**Projet de création de la zone d'aménagement concerté
de Gamasse-Rébeillou
Commune de Quint-Fonsegrive (31)**

**Avis de l'Autorité environnementale
Au titre des articles L122-1 et suivants du Code de l'environnement**

**N° saisine : 2020-8659
Avis émis le 5 octobre 2020
N° MRAe 2020APO68**

Extrait de l'étude d'impact p70 – Principaux secteurs et milieux à enjeux

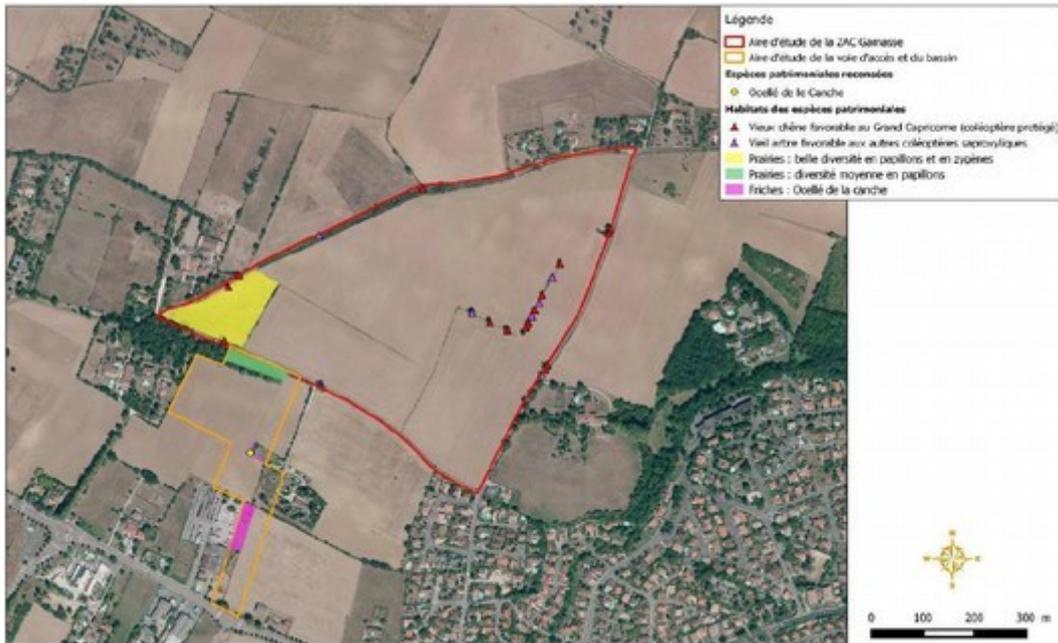
Il manque une cartographie et une analyse des habitats des espèces à plus large échelle, présentant les éventuels habitats de report. La production de cette carte ainsi qu'une présentation des milieux alentours permettrait de mieux évaluer les impacts résiduels occasionnés par le projet et de conclure sur la non remise en cause du bon état de conservation régional et local de ces populations dans les cas de destructions des espèces et des milieux.

La présentation de l'analyse des impacts et des mesures associées n'est pas claire : il manque une carte permettant de visualiser et d'établir la correspondance entre impact et mesures ERC proposées et de corriger certaines mesures. Si certains éléments de biodiversité sont conservés, tels que les fourrés et haies ainsi qu'une bande tampon herbacée des compléments sont attendus dans la justification des mesures, qui apparaissent peu cohérentes avec l'état des lieux (absence de correspondance entre l'impact et les mesures).

La MRAe recommande d'évaluer les impacts résiduels, notamment à travers l'analyse des éventuels habitats de report, et de conclure sur la non remise en cause du bon état de conservation régional et local de ces populations. ;

Elle recommande de clarifier les conclusions sur la nécessité ou non de dépôt d'une dérogation pour la destruction des espèces protégées compte tenu de la présence de coléoptères saproxyliques susceptibles d'être impactés et de la présence potentielle de gîtes à chiroptères.

Elle recommande enfin, pour une meilleure compréhension, la production d'une carte de correspondance entre les impacts et mesures ERC proposées.

Fonctionnement hydraulique – étude d'impact, p. 100/244

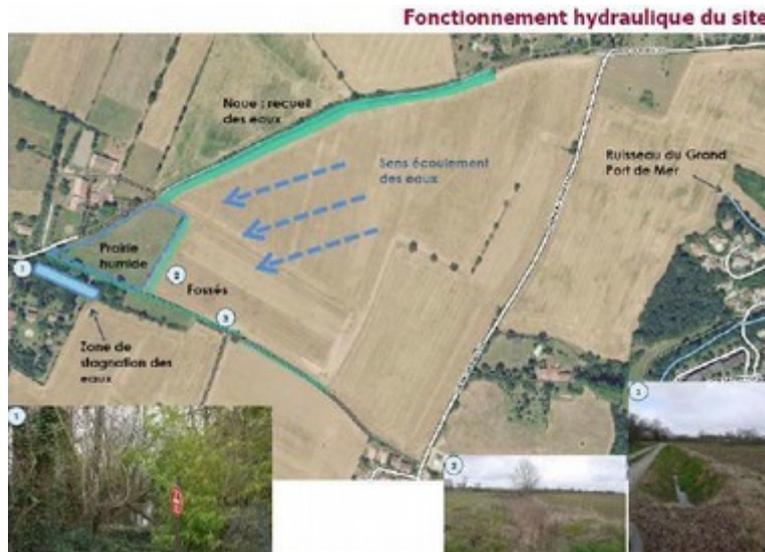
La caractérisation et la délimitation des zones humides ont été réalisés sur la base de seize sondages pédologiques. Or, l'article L. 211-1 du code de l'environnement relatif à la définition des zones humides réintègre désormais le caractère alternatif des critères floristiques et pédologiques. Il conviendra de justifier explicitement que le recours à cette méthode a bien été appliqué. Une étude floristique récente basée sur ces critères pourrait compléter le rapport dans le cas contraire.

La zone humide caractérisée, située au sud-ouest de la ZAC, se situe aujourd'hui en point bas d'un vaste espace agricole. La réalisation du projet conduira à l'enclaver et perturbera son alimentation. L'étude d'impact traite simplement de cette question en indiquant que la zone humide sera alimentée par « les eaux de la bande verte qui longera le chemin des Arnis, y compris les espaces verts attenants dans la mesure de la faisabilité topographique » et « les eaux qui sortiront de l'ouvrage de rétention des eaux pluviales qui devra être créé sur le site de l'îlot prévu pour un établissement scolaire⁹ ». Ces éléments, dénués de démonstration, sont insuffisants pour garantir la pérennité de la zone humide.

Enfin, des précisions sont requises sur les mesures de protection de cette zone humide. En phase chantier d'une part, en précisant les mises en défens et notamment les conditions d'implantations diverses prévues sur le site (base chantier). En phase exploitation, en précisant les modalités de protection et de mise en défens compte tenu de la proximité du groupe scolaire et du quasi-enclavement à terme de cette zone.

La MRAe recommande de démontrer que la correcte alimentation de la zone humide et sa fonctionnalité seront garanties dans le temps, notamment en précisant la manière dont elle est actuellement alimentée par les terrains en contre-haut et d'indiquer si son fonctionnement hydraulique pourrait être altéré par le projet.

Elle recommande de préciser les mesures de protections envisagées en phase chantier et en phase exploitation : elle recommande de préciser la manière dont ces zones humides vont être protégées compte tenu de la proximité des aménagements.
